COMMUNE DE CERNY

PLAN LOCAL D'URBANISME

MEMOIRE EN REPONSE A LA MRAE
SUITE A L'AVIS DU 16/02/2023

N° MRAe APPIF-2023-017 du 16/02/2023

Projet présenté à l'examen conjoint en septembre 2021

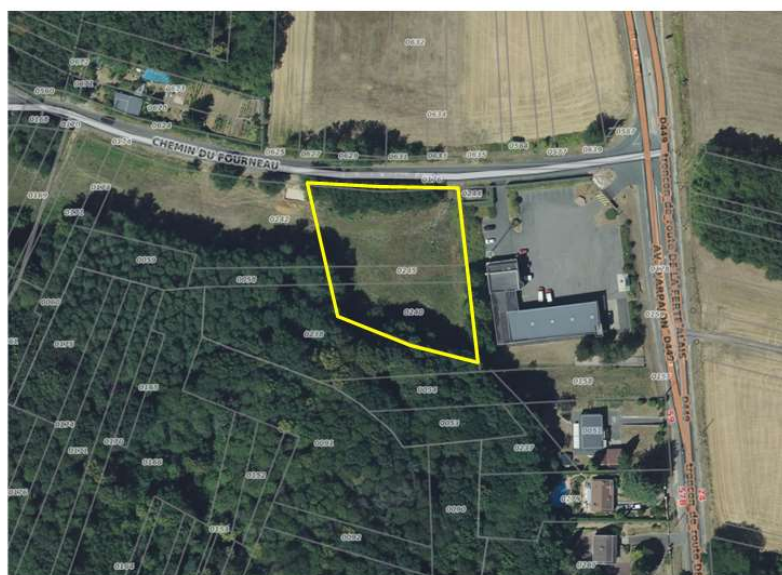
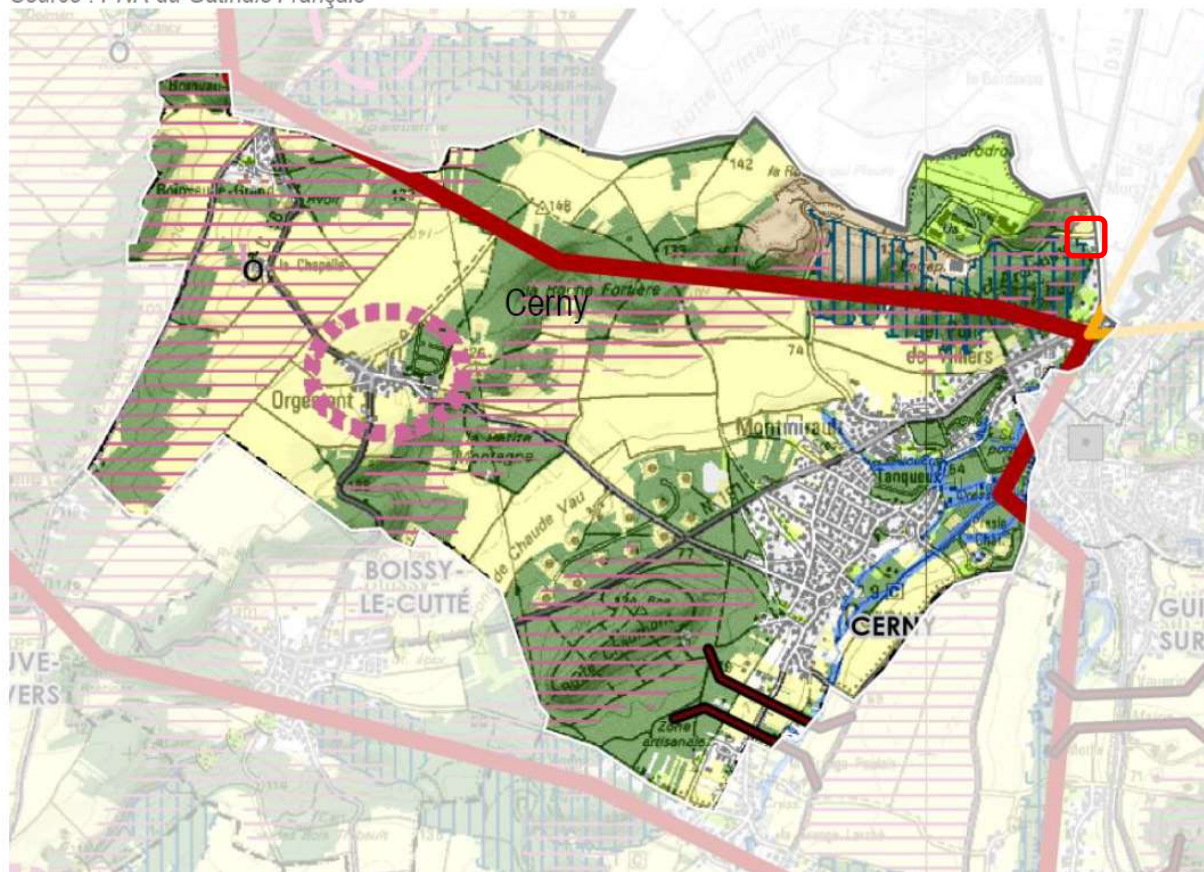
2.1 - définir des mesures d'évitement, de réduction et, à défaut, de compensation, adaptées aux incidences engendrées par le projet de PLU, ainsi que des modalités de suivi des effets de ces mesures ;

2.1 Des mesures d'évitement ont été proposées au fur et à mesure de l'évolution du projet, au cours de l'année 2022. En effet, entre le 21 septembre 2021 (date du premier examen conjoint avec les Personnes Publiques Associées) et aujourd'hui, l'emprise du projet a été réduite afin « d'éviter » l'artificialisation de la prairie.

En septembre 2021, le site s'étendait sur une surface d'environ 6 260m², dont 3 410m² classés au PLU en zones constructibles (UE & UD) et 2 850m² en zone N.

Aujourd'hui, suite aux demandes des associations environnementales locales et des PPA, l'emprise du projet a été réduite de moitié : 3 363 m² en 2023 (contre 6 260 m² en 2021).

PLU DE LA COMMUNE ACTUELLEMENT OPPOSABLE

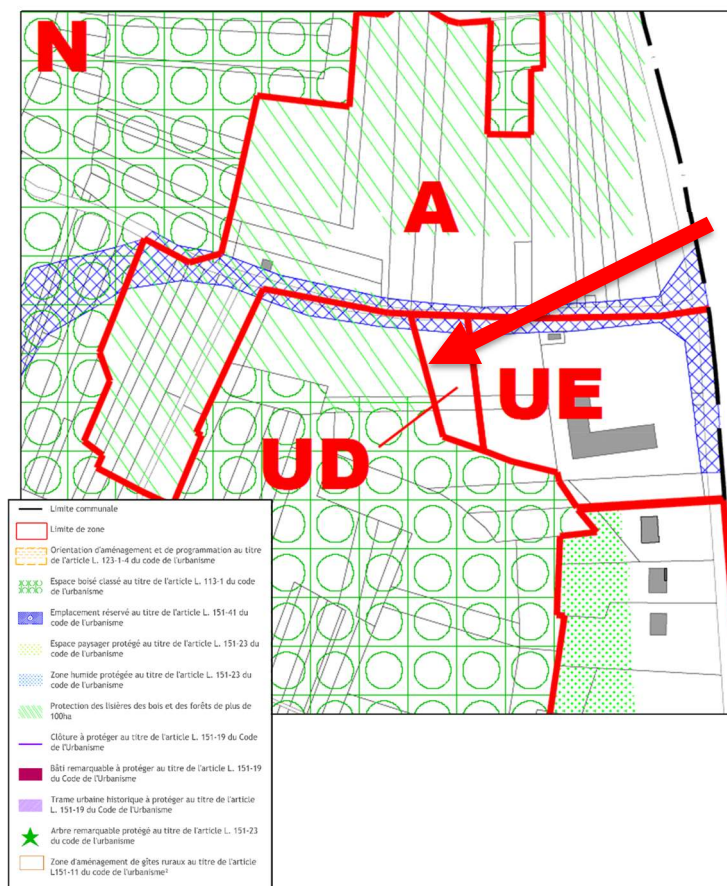
« (3) L'Autorité environnementale recommande d'analyser l'articulation du projet de PLU avec les orientations des différents documents de planification existants. »

Cependant, bien que la retranscription du SCoT dans le PLU de la commune fasse apparaître les lisières de 50 mètres, le secteur d'études n'est pas concerné par ces dernières (cf PLU en vigueur ci-après) dans le PLU purgé des recours.

Le site n'est donc pas impacté par la problématique des lisières. Cela ne veut pas forcément dire qu'il sera fait n'importe quoi...

Pas de problématique de lisières de 50 mètres sur le site

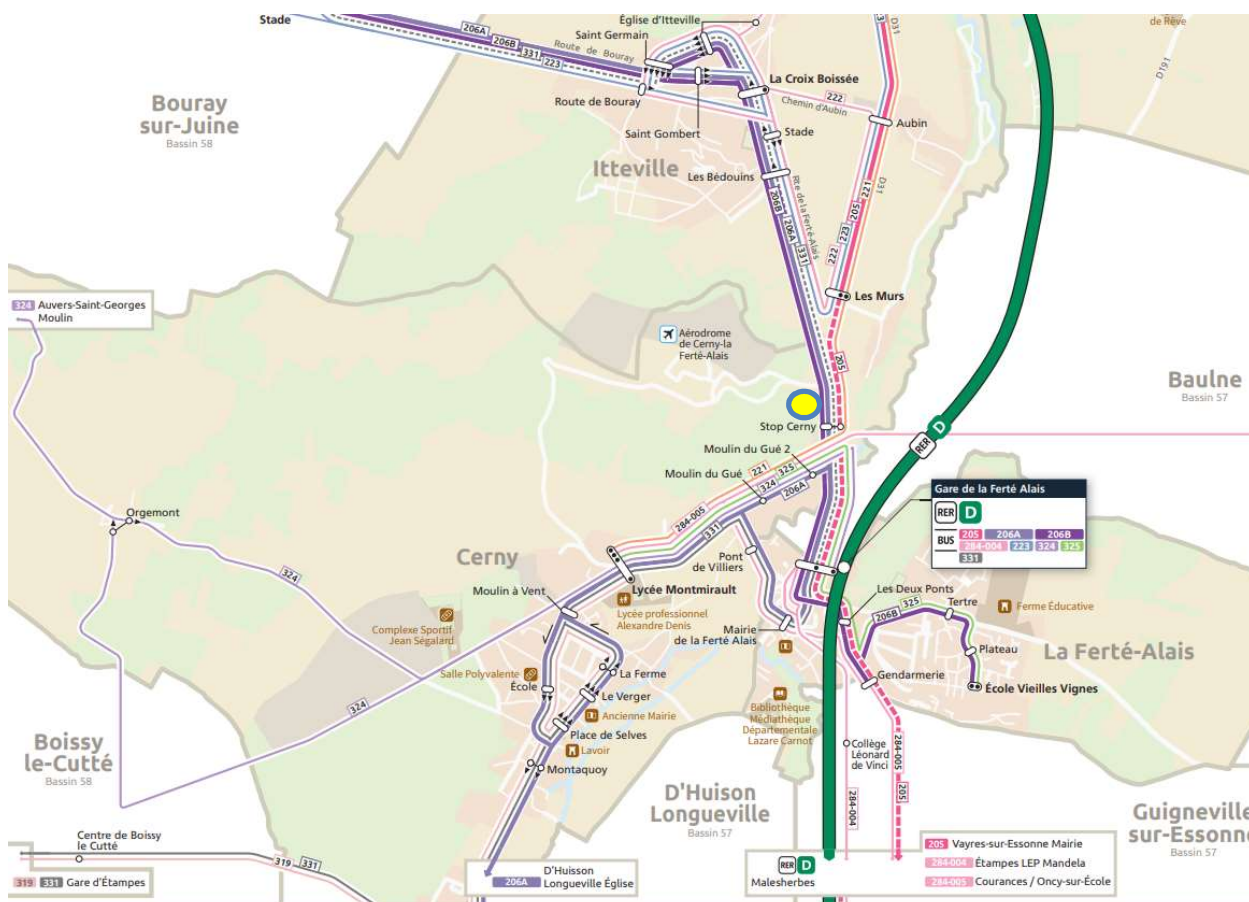
- 7.1 - préciser les dispositions prévues en faveur du stationnement vélo dans le cadre du projet ;**
- 7.2 - renforcer significativement les dispositions encourageant les mobilités alternatives à la voiture, en particulier les modes actifs, en lien avec les améliorations en cours ou prévues du réseau de desserte communautaire correspondant ;**
- 7.3 - conditionner la mise en compatibilité du PLU et la réalisation du projet à l'existence, à l'échelle du projet comme à l'échelle de son bassin de vie, de conditions garantissant un usage suffisamment attractif des modes de déplacement alternatifs aux véhicules individuels motorisés. »**

7.3 Le projet s'appuie sur un maillage de modes de déplacement alternatifs aux véhicules individuels motorisés, existants et/ou en projet.

Le site est proche de la gare RER D de La Ferté Alais (1,3 km, soit 17 minutes à pied).

Plusieurs lignes de bus maillent le territoire communal. Un arrêt se trouve à proximité du secteur d'études : les lignes 206A et 206B desservent l'arrêt.
